⚠ SERVICE ALERT: FORCE TROLLING MOTOR DEPTH LIMITER

Force Trolling Motor 50" (010-02024-00) with a serial number lower than 5RA010297.

Force Trolling Motor 57" (010-02025-00) with a serial number lower than 5RC005878.

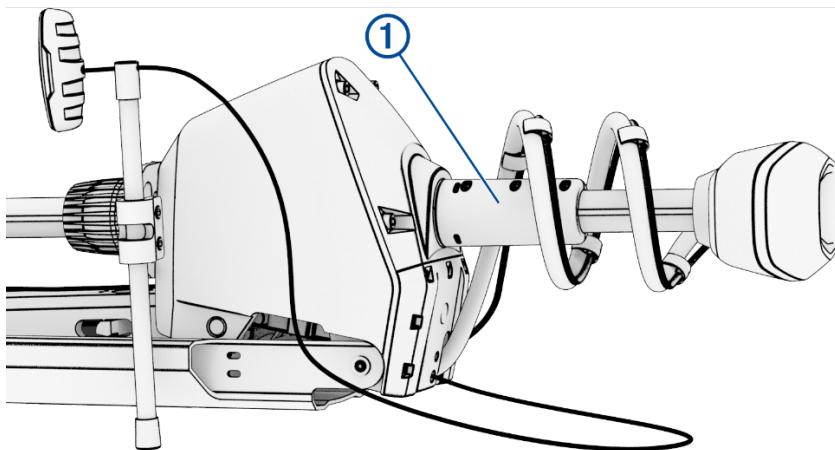
Ako se Force vanbrodski motor spusti na dubinu koja uzrokuje kompresiju namotanog kabela, opetovana upotreba može uzrokovati ribanje namotanog kabela po samom sebi i vanbrodskom motoru, pri čemu dolazi do njegovog oštećenja. Oštećenje namotanog kabela može rezultirati prekidom rada vanbrodskog motora te uzrokovati kratki spoj, a u rijetkim slučajevima i rezultirati kratkim električnim požarom na izolaciji žice. Kao što je propisano u *Uputama za montažu Force vanbrodskog motora*, morate instalirati ispravan automatski osigurač koji može ograničiti zagrijavanje nakon iskakanja osigurača. Treba napomenuti da materijali kabela suzbijaju požar i sami se gase. Ti faktori pomažu ograničiti raspon i trajanje mogućeg kratkog električnog požara.

Ako je Force vanbrodski motoru rasponu zahvaćenih proizvoda, morate instalirati mehanizam za ograničenje dubine koji ustupa tvrtka Garmin. Proizvodi proizvedeni nakon raspona zahvaćenih proizvoda trebali bi već biti opremljeni s ovim mehanizmom. **Ovaj mehanizam za ograničavanje dubine obavezno MORA biti instaliran na Force vanbrodski motor.**

Ako imate Force vanbrodski motor bez mehanizma za ograničavanje dubine, morate ga instalirati što je moguće prije.

1. Pregledajte vanbrodski motor kako biste utvrdili imate li mehanizam za ograničavanje dubine ①.

- a. Ako imate mehanizam za ograničavanje dubine, dodatne radnje nisu potrebne.
- b. Ako nemate mehanizam za ograničavanje dubine, pošaljite poruku e-pošte s vašim imenom, adresom za dostavu i serijskim brojem službi za korisničku podršku tvrtke Garmin na MarineServiceAlerts@garmin.com kako bismo vam dostavili besplatan komplet za nadogradnju s mehanizmom i dijelovima potrebnima za njegovu instalaciju. Upute za instalaciju mehanizma priložene su u kompletu.

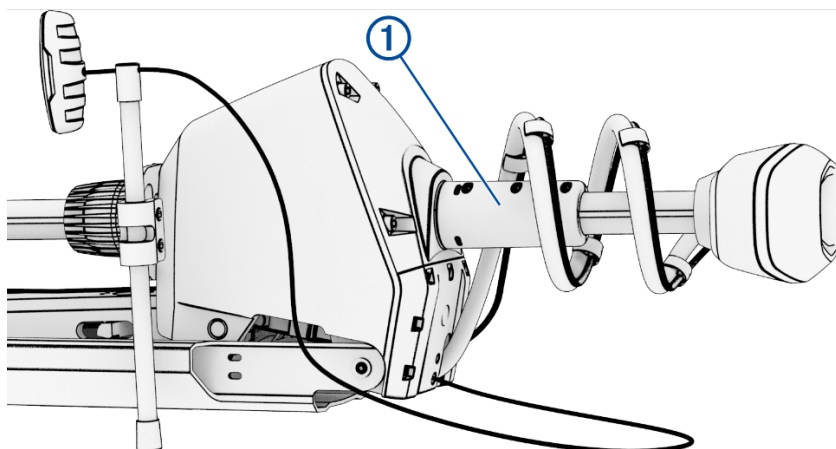
Če je pomožni motor v spuščnem položaju na globini, ki privede do stiskanja spiralnega kabla, se lahko spiralni kabel ob ponavljanju se uporabi drgne sam ob sebe in ob pomožni motor, pri čemer se poškoduje. Poškodovan spiralni kabel lahko onemogoči delovanje pomožnega motorja in privede do električnega kratkega stika, zaradi katerega lahko v redkih primerih nastane kratkotrajen električni požar na izolaciji žice. Kot je navedeno v *Navodilih za namestitev pomožnega motorja Force*, morate namestiti ustrezno odklopno stikalo, ki lahko odklopi napajanje in s tem omeji segrevanje. Upoštevajte tudi, da materiali kabla zavirajo gorenje in so samougasljivi. Ti dejavniki lahko pomagajo omejiti obseg in trajanje potencialnega kratkotrajnega električnega požara.

Če je vaš pomožni motor Force med zajetimi izdelki, morate namestiti mehanizem za omejitev globine, ki ga zagotavlja družba Garmin. Pri izdelkih, ki so izdelani po naboru zajetih izdelkov, bi moral biti ta mehanizem že nameščen. **Ta mehanizem za omejitev globine MORA biti stalno nameščen na pomožnem motorju Force.**

Če imate pomožni motor Force, na katerem ni nameščen mehanizem za omejitev globine, morate mehanizem namestiti v najkrajšem možnem času.

1. Preglejte pomožni motor in ugotovite, ali je prisoten mehanizem za omejitev globine ①.

- a. Če je mehanizem za omejitev globine prisoten, vam ni treba narediti ničesar.
- b. Če mehanizem za omejitev globine ni prisoten, pošljite Garminovi podpori za izdelke (e-poštni naslov: MarineServiceAlerts@garmin.com) e-poštno sporočilo s svojim imenom, naslovom za pošiljanje in serijsko številko, na podlagi česar boste prejeli brezplačni komplet za posodobitev, ki obsega mehanizem in dele, potrebne za njegovo namestitev. Navodila za namestitev mehanizma so priložena kompletu.

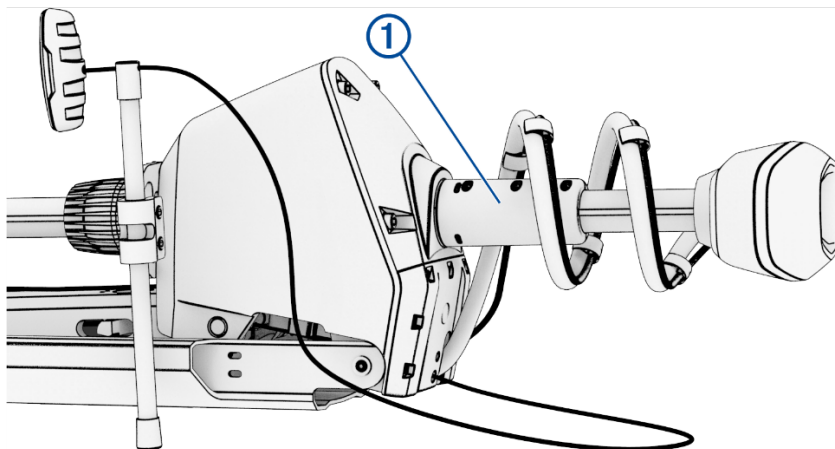
Force Trolling Motorを、コイルケーブルに圧力がかかる水深で繰り返し使用した場合、コイルケーブル同士、またはコイルケーブルとトロローリングモーターが擦れ合い、コイルケーブルが損傷する恐れがあります。コイルケーブルが損傷すると、トロローリングモーターの機能が失われ、電氣的短絡を引き起こす可能性があります。まれな状況でワイヤー絶縁体に短時間の電氣的火災が発生する可能性があります。「*Force Trolling Motor設置ガイド*」で規定されているように、適切な回路ブレーカーを取り付ける必要があります。これにより、ブレーカーが作動した後の発熱を抑えることができます。また、ケーブル素材が難燃性で自己消火性があることにも注意する必要があります。これらは、短時間の電気火災が発生する可能性の範囲と時間を制限するのに役立ちます。

お持ちのForce Trolling Motorが対象製品の場合は、Garminが提供する深度制限メカニズムを取り付ける必要があります。対象製品以降に製造された製品には、すでに深度制限メカニズムが取り付け済みです。この深度制限メカニズムは、**Force Trolling Motor**に常に取り付ける必要があります。

深度制限メカニズムが取り付けられていないForce Trolling Motorをお持ちの場合は、できるだけ早く取り付ける必要があります。

1. お持ちのトロローリングモーターを調べて、深度制限メカニズムが備わっているか確認してください①。

- a. 深度制限メカニズムが備わっている場合、それ以上の処置は必要ありません。
- b. 深度制限メカニズムが備わっていない場合は、氏名、配送先住所、シリアル番号を記載した電子メールをGarmin製品サポート（MarineServiceAlerts@garmin.com）に送信し、無料の更新キット（メカニズムと取り付け部品同梱）をお受け取りください。メカニズムを取り付けるための説明書はキットに付属しています。

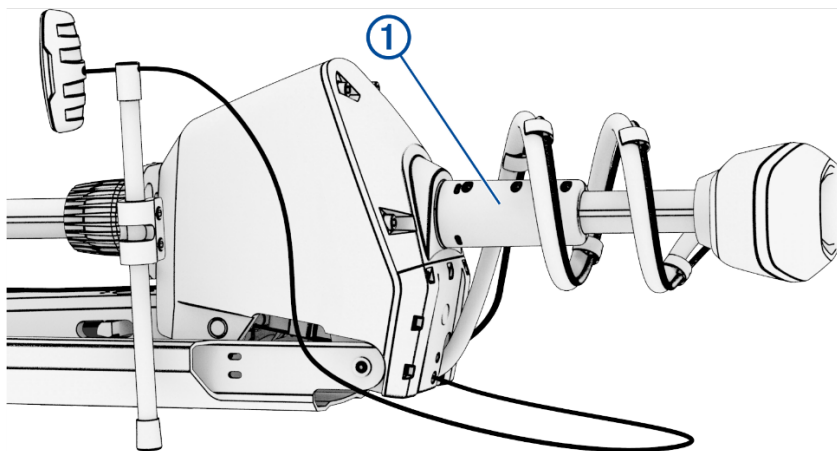
如果在一定深度下部署 Force 拖钓船马达，会导致线圈电缆受挤压。此时，反复使用可能会导致线圈电缆与自身和拖钓船马达发生摩擦，从而损坏线圈电缆。线圈电缆损坏可能导致拖钓船马达不能工作，并可能造成电气短路，在极少数情况下可能导致电线绝缘层短暂起火。根据 *Force 拖钓船马达安装说明* 中的规定，您必须安装正确的断路器，这样可以限制断路器跳闸后的热量积聚。还应注意的是，电缆材料具有阻燃性和自熄灭性。这些因素有助于限制任何可能发生的短暂电气火灾的范围和持续时间。

如果您的 Force 拖钓船马达属于受影响的产品系列，则必须安装 Garmin 提供的深度限制装置。在受影响产品系列之后生产的产品应该已安装了该装置。**该深度限制装置必须始终安装在 Force 拖钓船马达上。**

如果您的 Force 拖钓船马达未安装深度限制装置，必须尽快安装。

1. 检查您的拖钓船马达是否安装了深度限制装置 ①。

- a. 如果已安装深度限制装置，则无需采取进一步行动。
- b. 如果没有安装深度限制装置，请将您的姓名、收货地址和序列号通过电子邮件发送到 Garmin 产品支持团队的邮箱
MarineServiceAlerts@garmin.com，**以免费获得更新套件**，其中包含深度限制装置和安装该装置所需的零件。套件中包含该装置的安装说明。
